Aménagement de protection contre les inondations du Rieumassel

Réponses à l'avis de l'autorité environnementale

Rapport n°A116885/version A– Avril 2022

Figure 2 - Hauteurs d'eau maximum pour une crue 100 ans avec les aménagements de protection contre les inondations prévus par le projet et le pont de la route de Montpellier non limitant

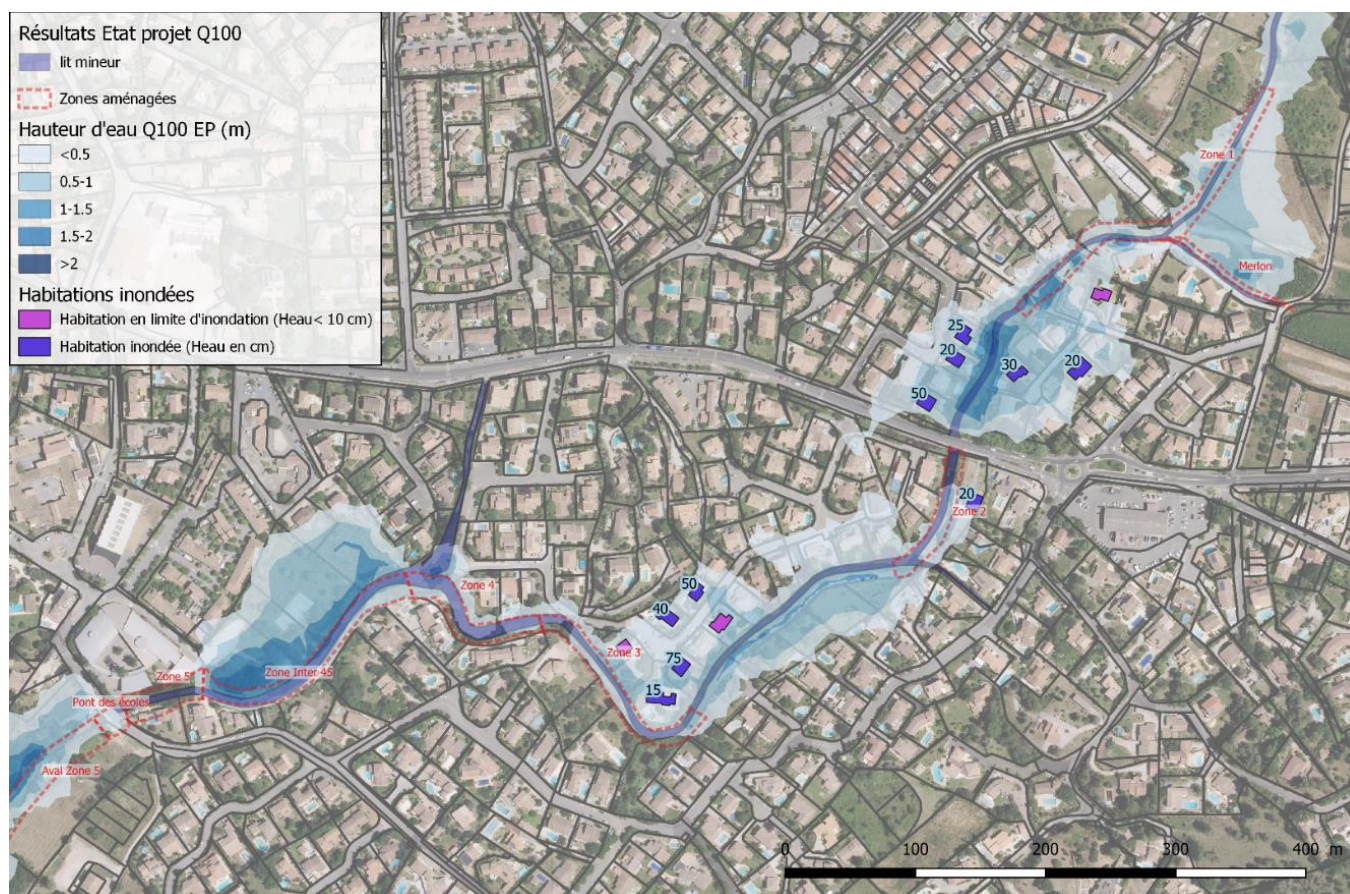
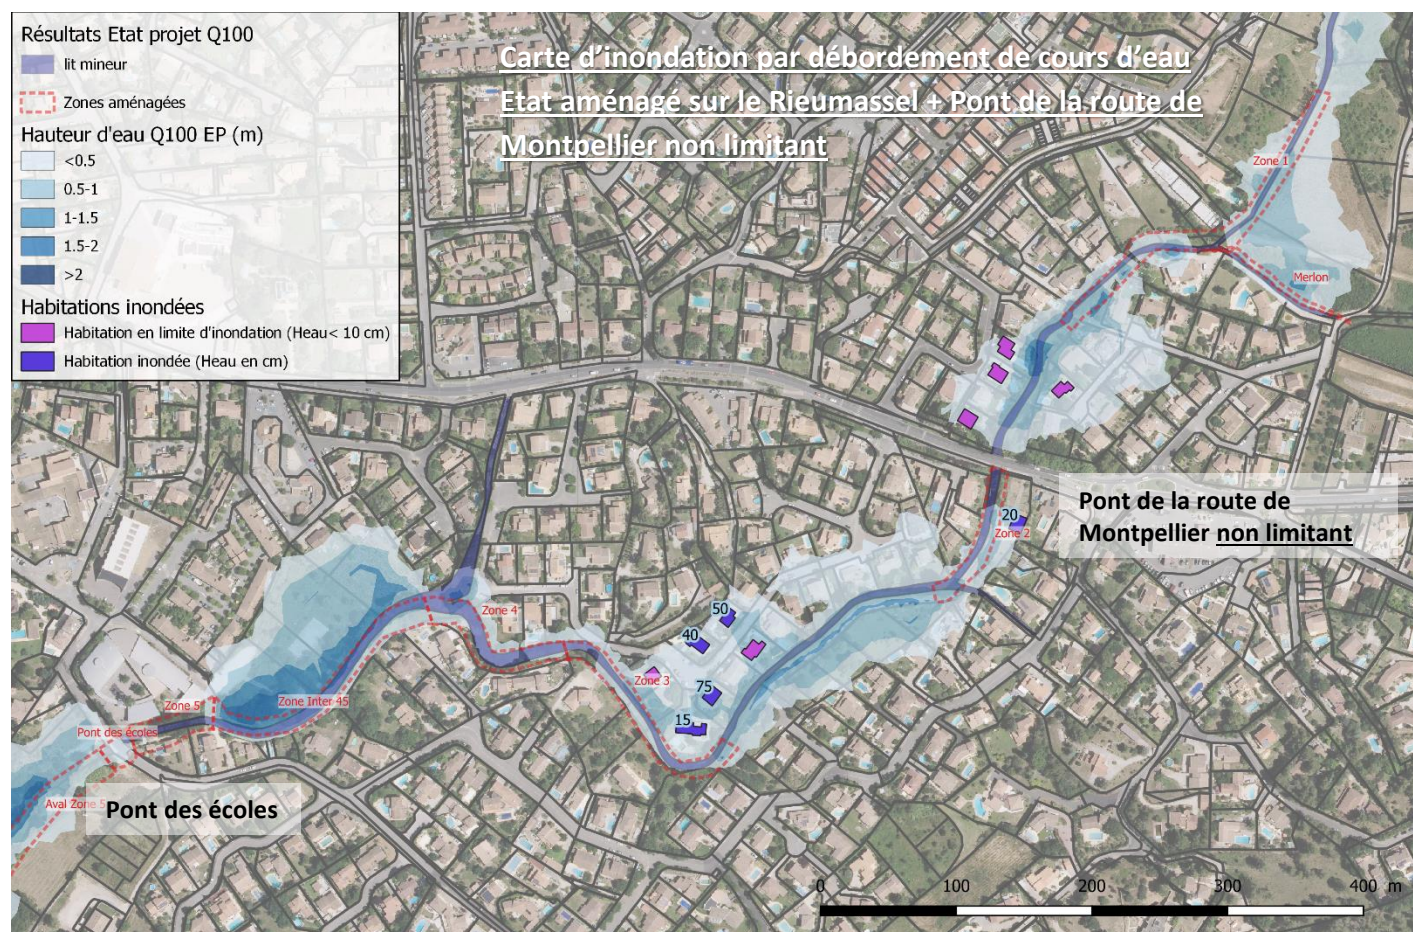
La MRAe recommande de préciser si des mesures de lutte contre les inondations par le pluvial sont envisagées, et, dans l'affirmative d'en fournir la description et les effets attendus, et de décrire les mesures de mitigation prévues pour se rapprocher d'une protection centennale à l'amont de la route de Montpellier, intégrant les effets attendus du changement climatique.

Par ailleurs, la Métropole porte le projet de réfection du pont de la route de Montpellier. L'élargissement de l'ouvrage permettra de réduire l'inondation en amont de l'ouvrage pour se rapprocher d'une protection centennale comme le montrent les cartes ci-dessous.

Figure 4 - Hauteurs d'eau maximum pour la crue de décembre 2003 avec les aménagements de protection contre les inondations prévus sur le Rieumassel, sans le barrage de l'Arbre blanc (déconstruction)

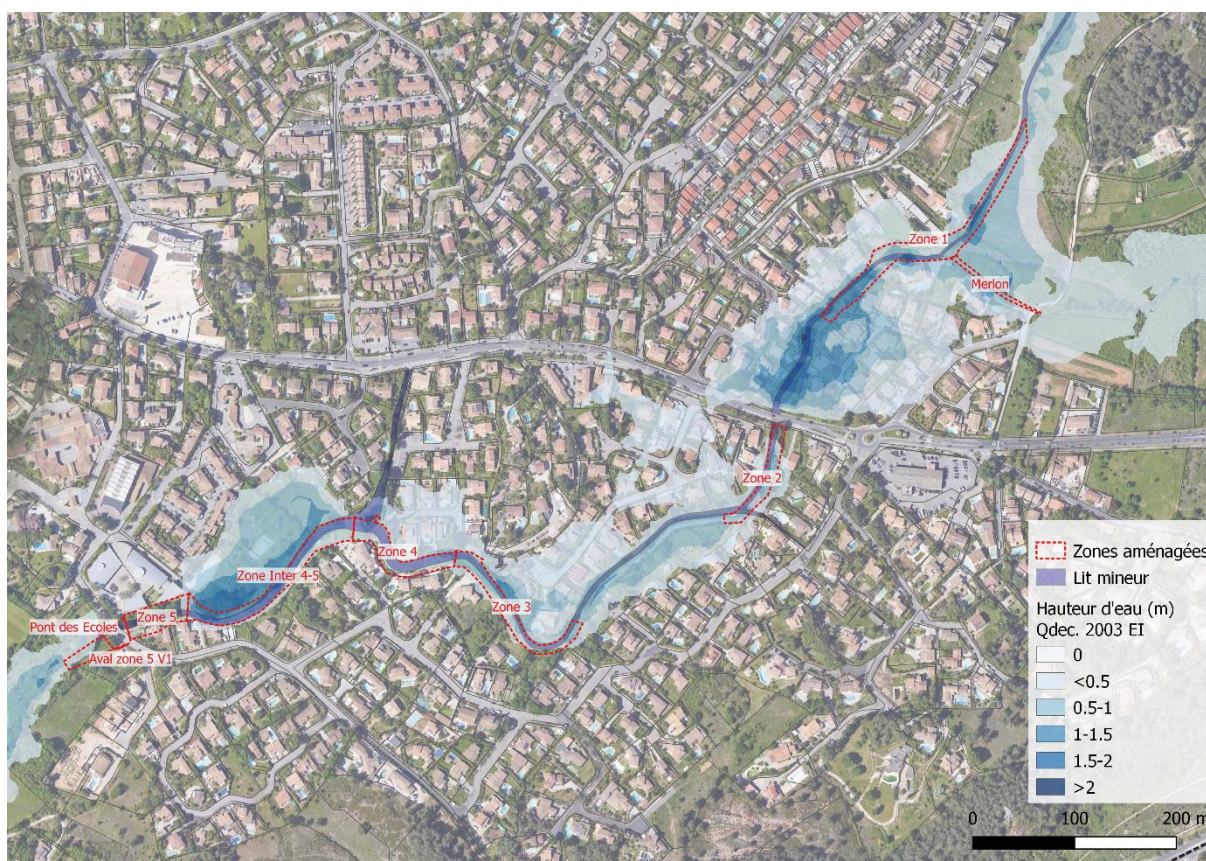
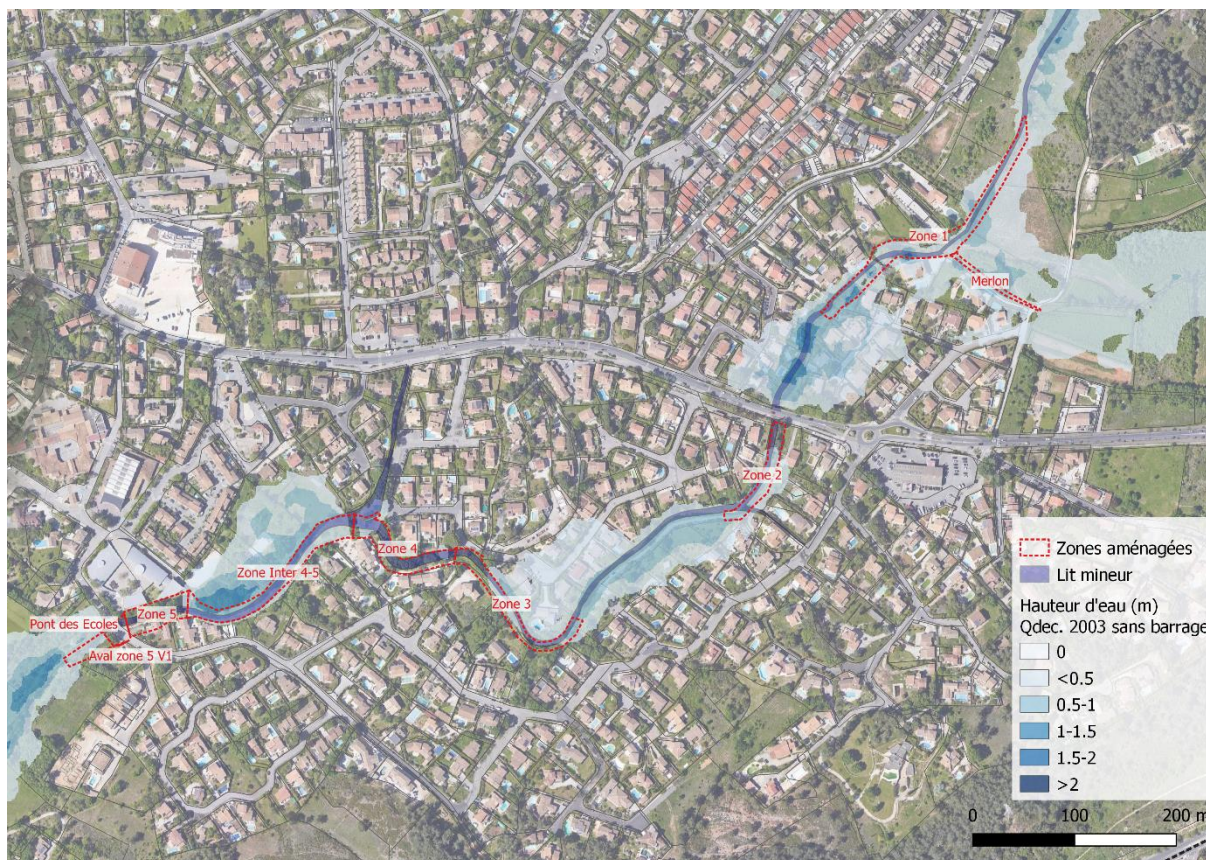
La MRAe recommande que soient présentés les calculs permettant d'affirmer que l'augmentation de capacité du Rieumassel compensera, jusqu'à un épisode de période de retour 10 ans environ, la perte de capacité de stockage du bassin de rétention pendant la durée des travaux sur le barrage.

- **La protection des populations contre les crues pendant la durée du chantier** : le projet prévoit que la perte de capacité de stockage du bassin pendant la durée des travaux sur le barrage soit compensée par l'augmentation de capacité du Rieumassel, qui sera réalisée préalablement. Pour vérifier cela, des simulations hydrauliques ont été réalisées pour la crue de décembre 2003 (période de retour 20 ans environ). Elles ont montré que l'emprise inondée après élargissement du cours d'eau et sans barrage était inférieure à l'emprise inondée en état actuel. Aussi, il apparaît que l'élargissement du cours d'eau permet de compenser la déconstruction du barrage en amont de la commune au moins jusqu'à une crue de période de retour 20 ans.

Figure 5 – Dispositifs chantier

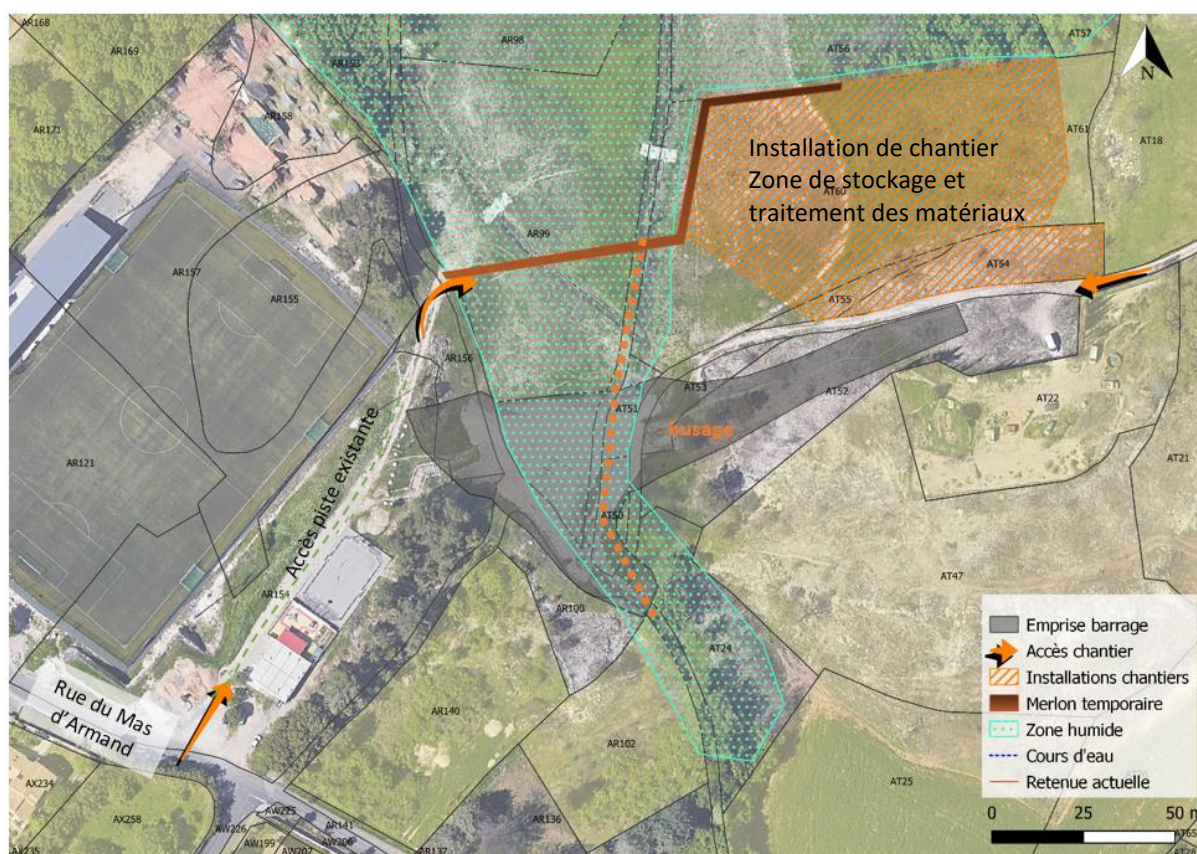
- de préciser les lieux et modalités de traitement des matériaux réutilisés (traitements à la chaux) afin d'en estimer les impacts potentiels,
- de préciser si les déblais liés au recalibrage du Rieumassel sont comptabilisés dans les 4 900 m³ de déblais à évacuer, et, si tel n'est pas le cas, d'évaluer la quantité de ces déblais,
- de présenter une solution pour les déblais potentiellement pollués.

Le projet prévoit la réutilisation des matériaux de purge sous le barrage pour constituer le noyau étanche du nouvel ouvrage. Ces matériaux seront triés, criblés et stockés sur la zone prévue à proximité de la retenue (cf. figure ci-dessous), soit à plus de 250 m et en contrebas de la première habitation. Si l'aération des matériaux ne permet pas de revenir à un état hydrique moyen, les matériaux devront faire l'objet de traitement hydrique (traitement avec des réactifs adaptés tels que la chaux, la kaolinite ou la bentonite) avant réemploi.

Figure 7 – Impact en hauteurs du scénario 3 pour les crues de décembre 2003, 100 ans et octobre 2014

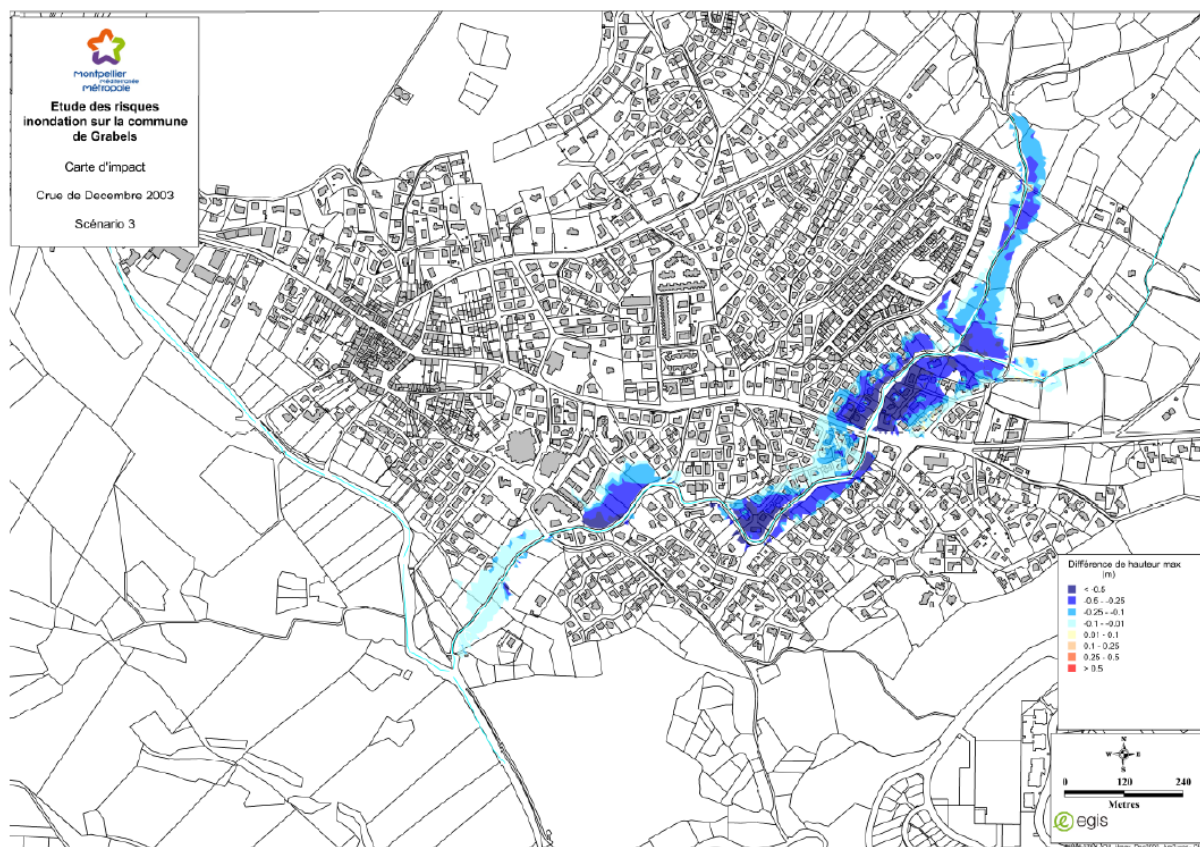
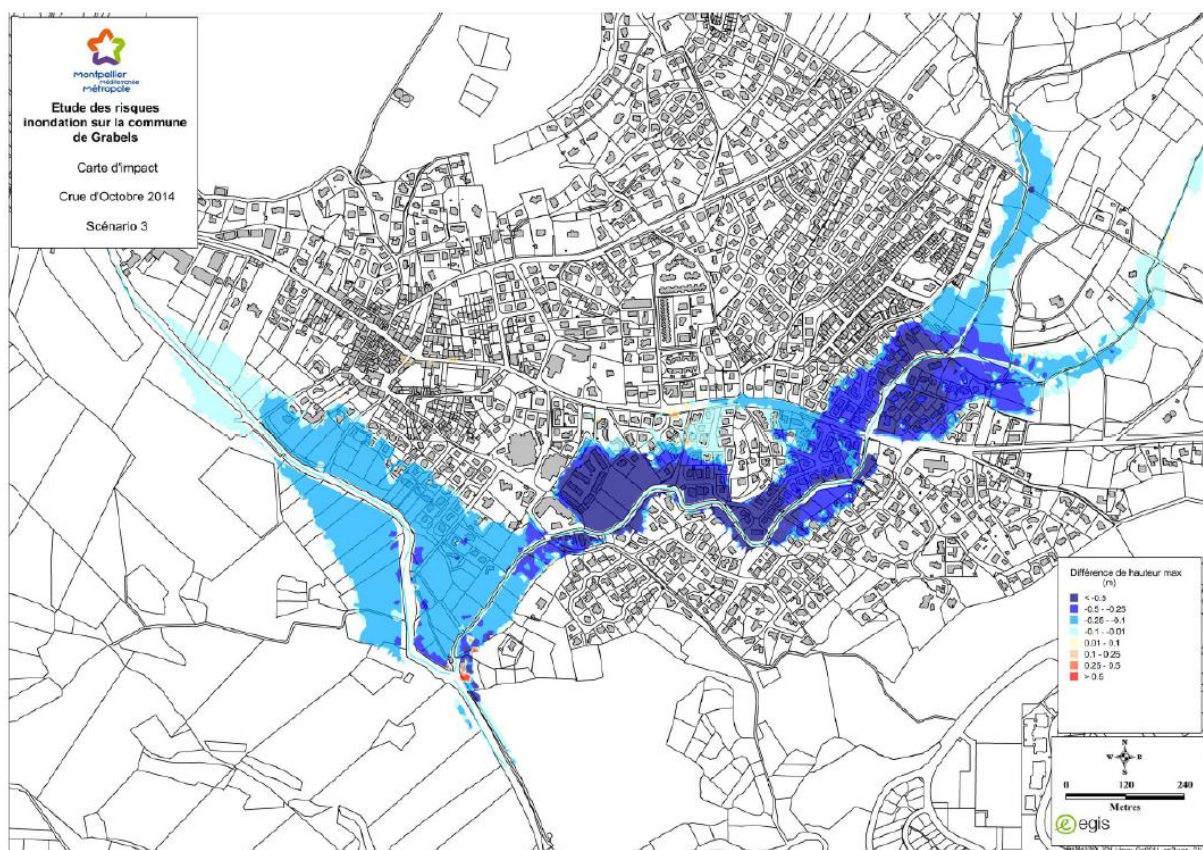
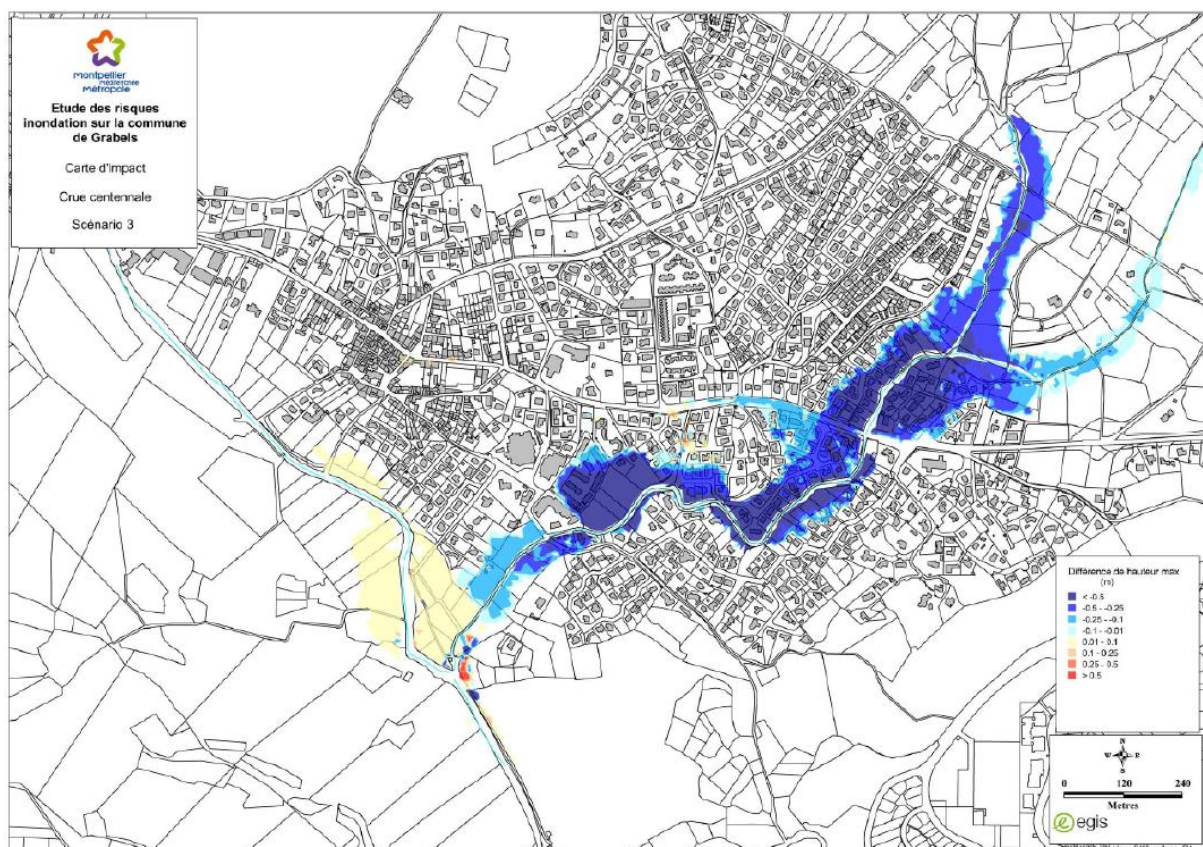
La MRAe recommande d'évaluer l'impact sur les régimes et crues de la Mosson des aménagements prévus sur le Rieumassel.

Les résultats hydrauliques montrent pour les crues de décembre 2003 et d'octobre 2014 que l'incidence au niveau de la Mosson est positive (entre -1 et -10 cm pour la crue de 2003 et entre -10 cm et -25 cm). Pour la crue centennale, les résultats indiquent une réhausse des niveaux d'eau entre 1 et 10 cm.

Globalement, le projet associé à une gestion de la ripisylve n'engendre pas d'incidence sur le régime de crue de la Mosson dans la mesure où il couple l'élargissement du Rieumassel (qui pourrait conduire à une augmentation des débits en aval) à un écrêtement des crues en amont via l'augmentation de la capacité du bassin de l'Arbre Blanc.

Figure 9 – Profil type – PRO, Antea Group, 2021

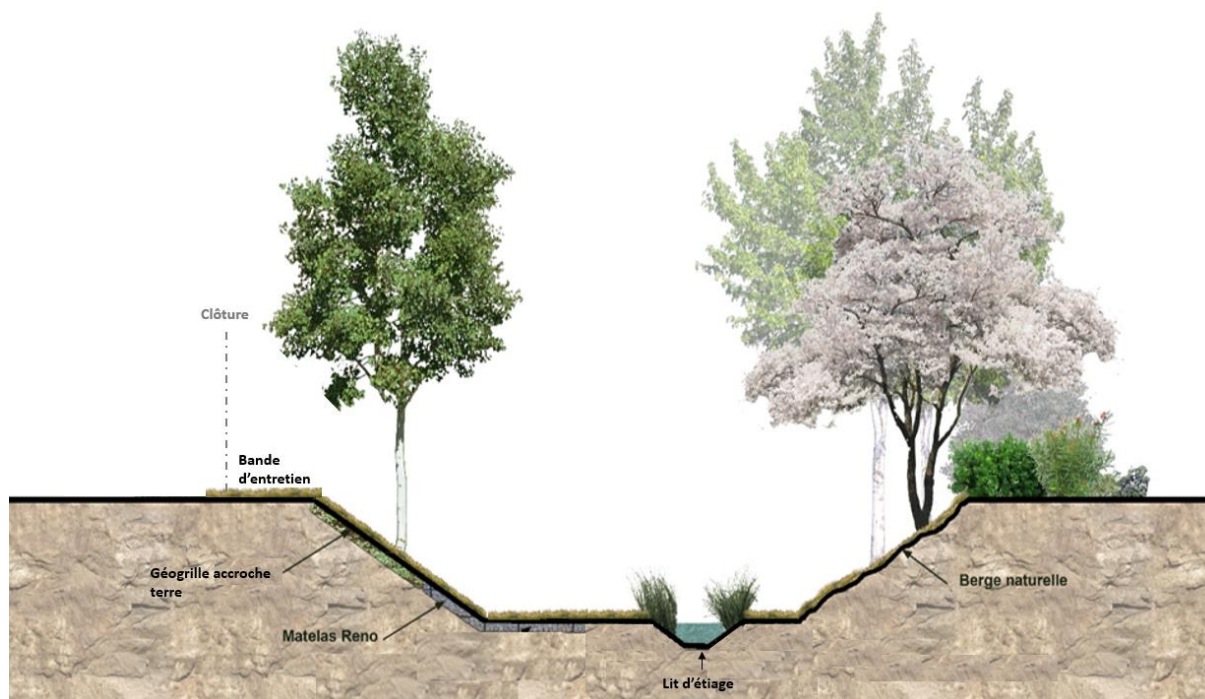
La MRAe recommande dans le cadre de l'élargissement du Rieumassel, d'associer un objectif de renaturation et de reconstitution de la ripisylve afin de rendre à ce cours d'eau ses fonctionnalités.

- La conservation du profil en long actuel pour préserver une diversification des écoulements (alternance de faciès de radiers et de mouilles). Le maintien des zones de surcreusement va favoriser des faciès d'écoulement de type plat lentique.
- La réalisation d'un profil type dit « à lits emboîtés », permettant de créer un lit spécifique pour les débits faibles à moyen. Cela conduira à la limitation des zones de stagnation et à garantir une lame d'eau minimale propice à la vie piscicole.

- La re-végétalisation des berges sur la majeure partie du linéaire permettant de restaurer un milieu favorable à l'activité des espèces fréquentant le site, c'est-à-dire un couvert arboré plus ou moins continu sur l'ensemble des zones dégradées, au moins sur une des deux berges du cours d'eau.
